**AVIS RELATIF À LA PROTECTION
CONTRE LES EVENTUELS EFFETS NOCIFS ET NUISANCES
PROVOQUÉS PAR LES RAYONNEMENTS NON IONISANTS
GÉNÉRÉS PAR DES ANTENNES ÉMETTRICES STATIONNAIRES**

Commune : CHARLEROI - Exploitant : TELENET GROUP

Référence exploitant : HT1521M

Rapport n° 3754 / 2023

Figure 1 : Vue en plan des lieux de séjour et des points de contrôle

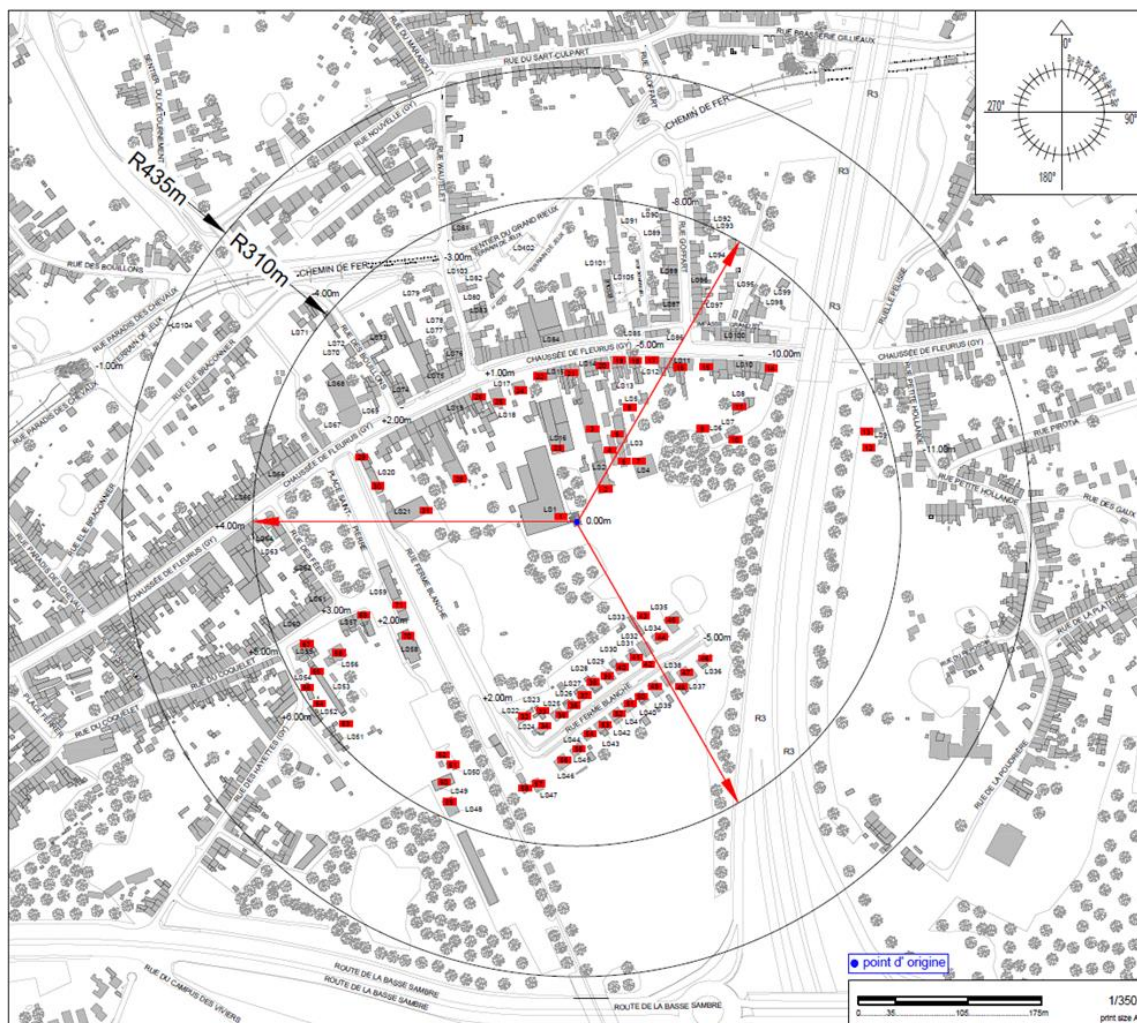
Les fréquences d'émission, la puissance rayonnée par chacune des antennes et leur gain permettent de déterminer le rayon de la zone à analyser. Tout dépassement de la limite par installation est exclu en dehors de cette zone. Le tableau 2 reprend les 35 LS² pour lesquels l'indice d'exposition est le plus élevé. Les différentes colonnes indiquent :

- le numéro du point de contrôle repris sur un des plans de la figure 1;
- le numéro du LS dans lequel se trouve le point de contrôle de la 1^{ère} colonne ;
- l'atténuation d'obstacle prise en compte pour le calcul de l'indice d'exposition dans le LS ;
- le résultat du calcul de l'indice d'exposition.

N° point de contrôle	LS	Atténuation (dB)	Indice d'exposition relatif à la limite par installation IE_i
28	LS19	3,0	0,767
8	LS5	3,0	0,764
45	LS35	3,0	0,688
42	LS32	3,0	0,676
41	LS31	3,0	0,634
44	LS34	3,0	0,624
31	LS21	3,0	0,623
40	LS30	3,0	0,576
139	LS105	0,0	0,519
39	LS29	3,0	0,502
18	LS12	3,0	0,491
20	LS14	3,0	0,487
19	LS13	3,0	0,478
17	LS11	3,0	0,478
48	LS38	3,0	0,466
38	LS28	3,0	0,446
49	LS39	3,0	0,439
16	LS11	3,0	0,434
43	LS33	3,0	0,429
21	LS15	3,0	0,424
47	LS37	3,0	0,423
50	LS40	3,0	0,410
46	LS36	3,0	0,399
51	LS41	3,0	0,382
72	LS59	3,0	0,376
3	LS2	3,0	0,368
112	LS86	3,0	0,362
9	LS6	3,0	0,362
37	LS27	3,0	0,356
6	LS3	3,0	0,350
30	LS20	3,0	0,342
52	LS42	3,0	0,340
15	LS10	3,0	0,330
110	LS84	3,0	0,329
111	LS85	3,0	0,327

En ce qui concerne les antennes de l'installation mentionnées dans le tableau 1, la distance maximale à laquelle la limite pourrait être atteinte, à l'extérieur, est égale à 170,8 m. S'il n'y a pas de LS à une distance inférieure, les antennes respectent forcément la limite d'immission.

Dans le cas des LS situés à l'intérieur des bâtiments, une atténuation d'obstacle est prise en compte et il en résulte que la distance maximale à laquelle la limite pourrait être atteinte se réduit à 120,9 m.

Figure 2 : Vue en plan des installations d'antennes dans un rayon de 300 mètres autour de l'installation faisant l'objet de la demande d'avis

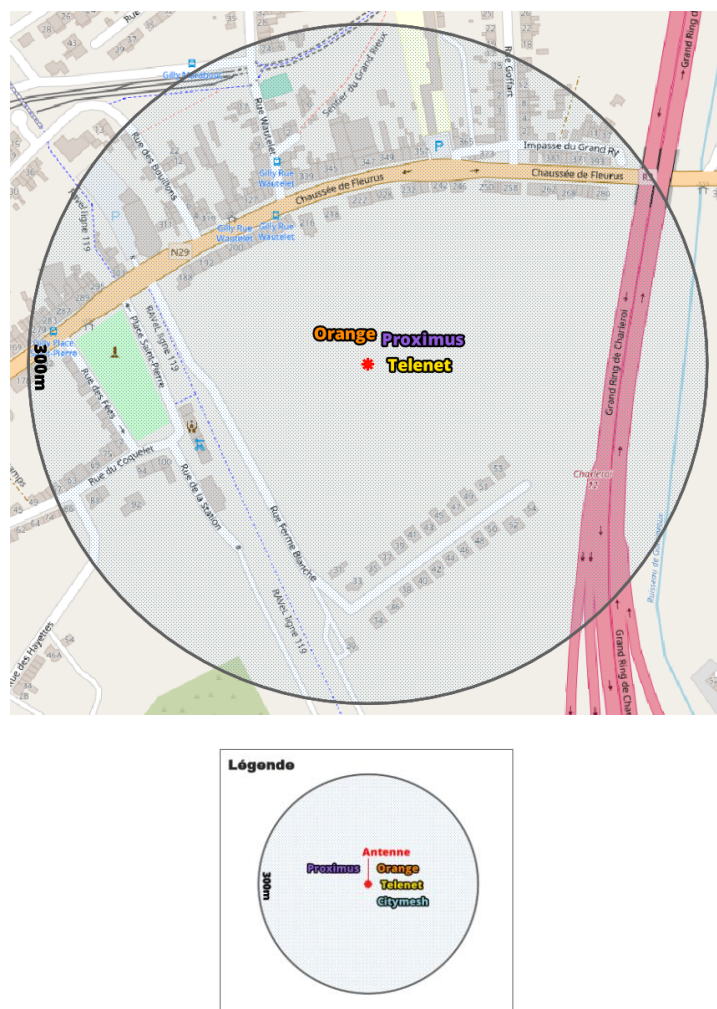
Le plan en projection verticale de la figure 2 indique la localisation des antennes actives éventuelles visées par le décret et situées dans un rayon de 300 mètres autour de l'installation référencée dans le paragraphe 2. Les données de localisation de ces antennes et les avis correspondant sont accessibles via le cadastre en ligne des antennes émettrices stationnaires⁶.

Compte tenu du nombre d'installations localisées dans la figure 2, il apparaît que l'intensité du rayonnement électromagnétique généré, dans les lieux de séjour situés à proximité de l'installation référencée dans le paragraphe 2, par l'ensemble des antennes émettrices stationnaires de l'ensemble des exploitants du même site d'antennes émettrices stationnaires respecte la limite fixée à l'article 4, § 2 du décret.
